Zábor chodníku a části komunikace II/278 podél domu č.p. 80 v obci Osečná

SITUACE DIO - SCHÉMA 1

Akce: Oprava fasády podél domu č.p. 80 v obci Osečná.

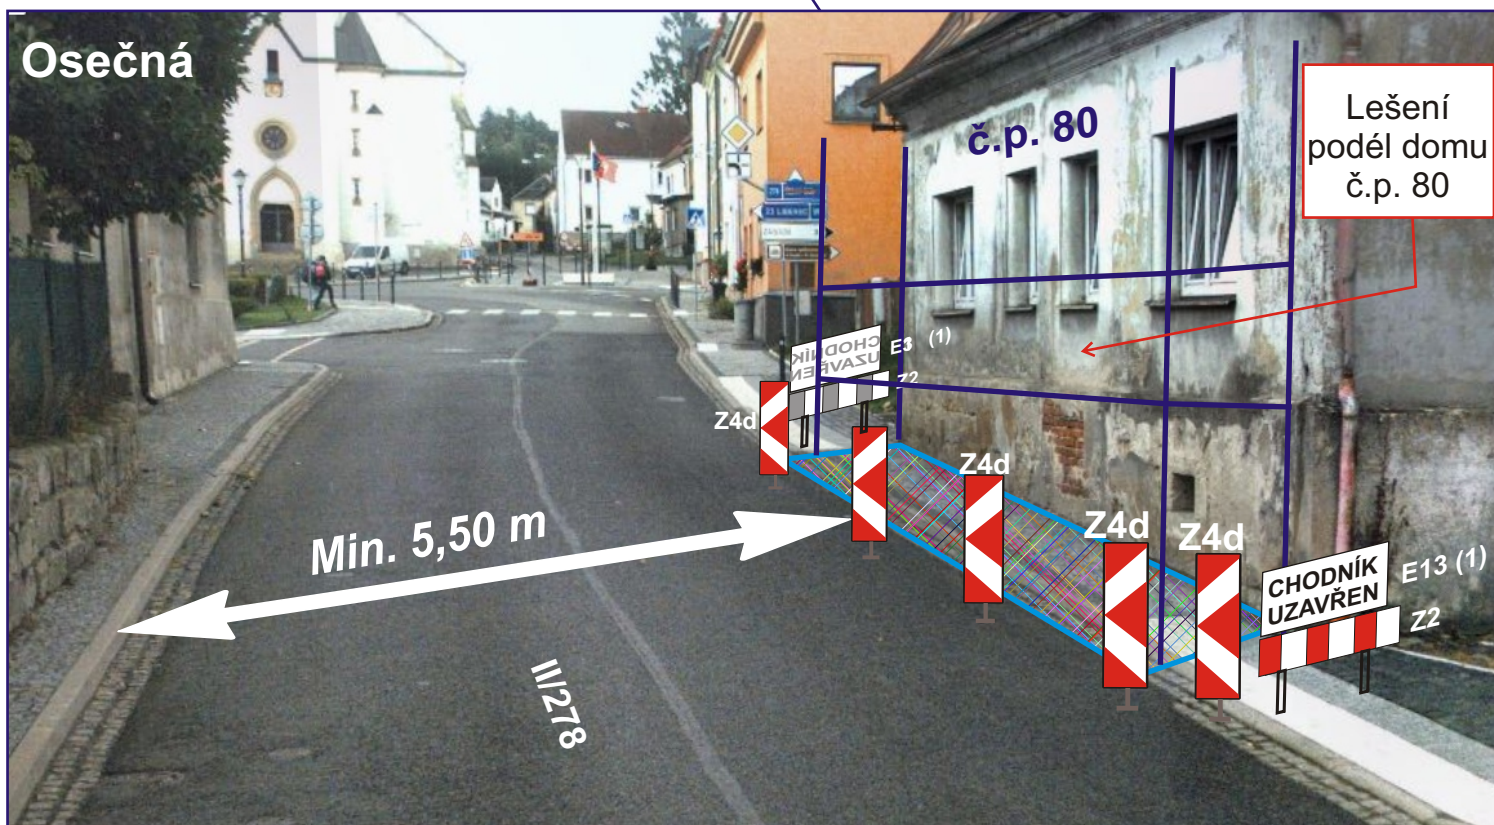
Policie České republiky, jakožto dotčený orgán vydávající stanovisko ve smyslu ust. § 25 odst. 1 z.č. 13/1997Sb. a §77 odst. 2 písm. b) z.č. 361/2000Sb. s předloženým návrhem souhlasí za podmínky dodržení zejména vyhl. č. 294/2015Sb., Technických podmínek č. 66 (včetně výstražného osvětlení) a dále:

- Dopravní zařízení č. Z2 bude doplněno o zářádku pro slepeckou hůl dle vyhl. č. 398/2009Sb.
- Za snížené viditelnosti bude první směrovací deska ve směru jízdy podél lešení opatřena výstražným světlem typu 1 dle TP66.
